仕様変更のご案内

HS1T形/HS1L形/HS1E形 ソレノイド付安全スイッチ

HS1T形/HS1L形/HS1E形ソレノイド付安全スイッチの仕様変更についてご案内いたします。

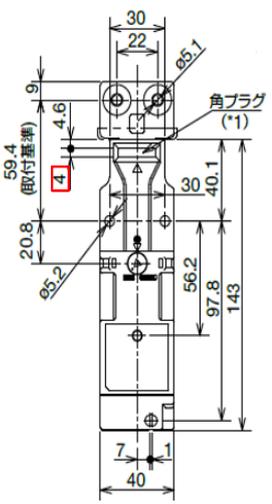
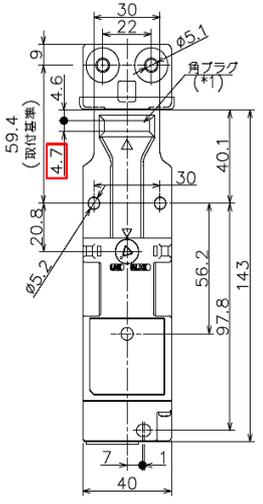
対象機種	変更1 外形 寸法	変更2 動作特性の ストローク	変更3 角プラグ の形状
HS1T形ソレノイド付安全スイッチ	○	○	○
HS1L形ソレノイド付安全スイッチ	×	×	○
HS1E形ソレノイド付安全スイッチ3回路タイプ	×	×	○

【変更1：外形寸法】

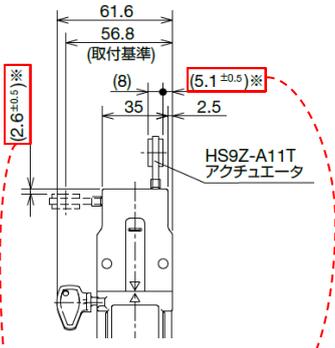
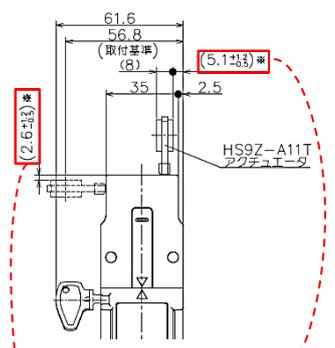
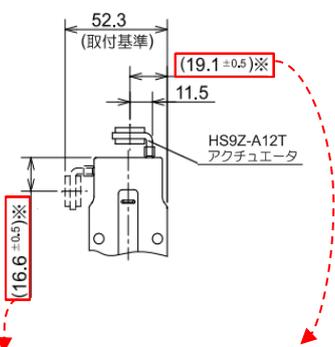
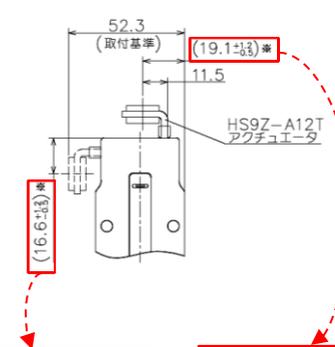
HS1T形ソレノイド付安全スイッチの外形寸法（挿入口部分）とアクチュエータセンター位置の公差を変更いたします。

変更前	変更後
外形寸法 (挿入口 部分)

変更前	変更後
アクチュエータ センター位置 の公差	ストレート タイプ (HS9Z-A11T形) のアクチュエータ 使用時		
	Lタイプ (HS9Z-A12T形) のアクチュエータ 使用時

【変更 2：動作特性のストローク】

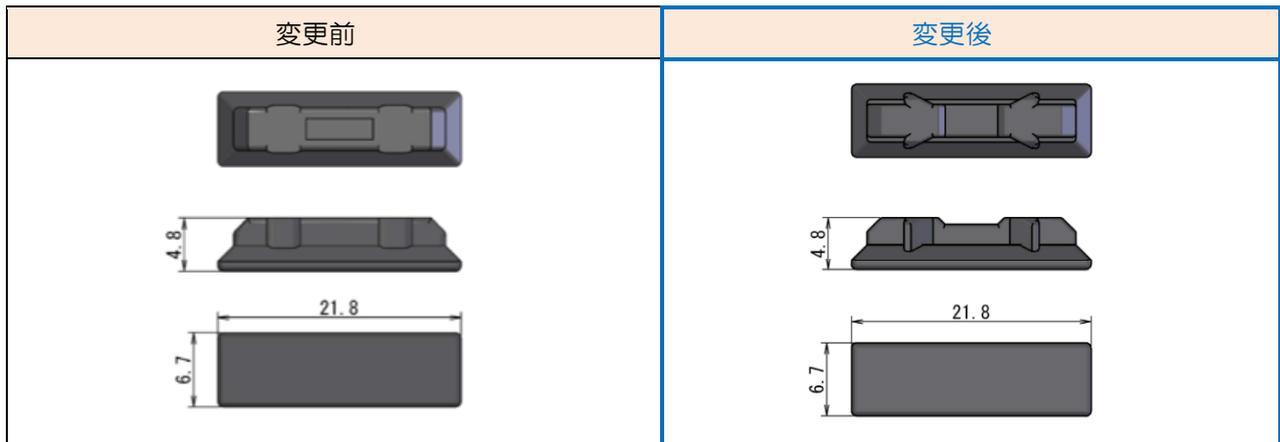
HS1T 形ソレノイド付安全スイッチ 動作特性のモニタ回路（扉開、NO）接点のストロークを約 11.6 mm から約 10.3 mm へ変更いたします。
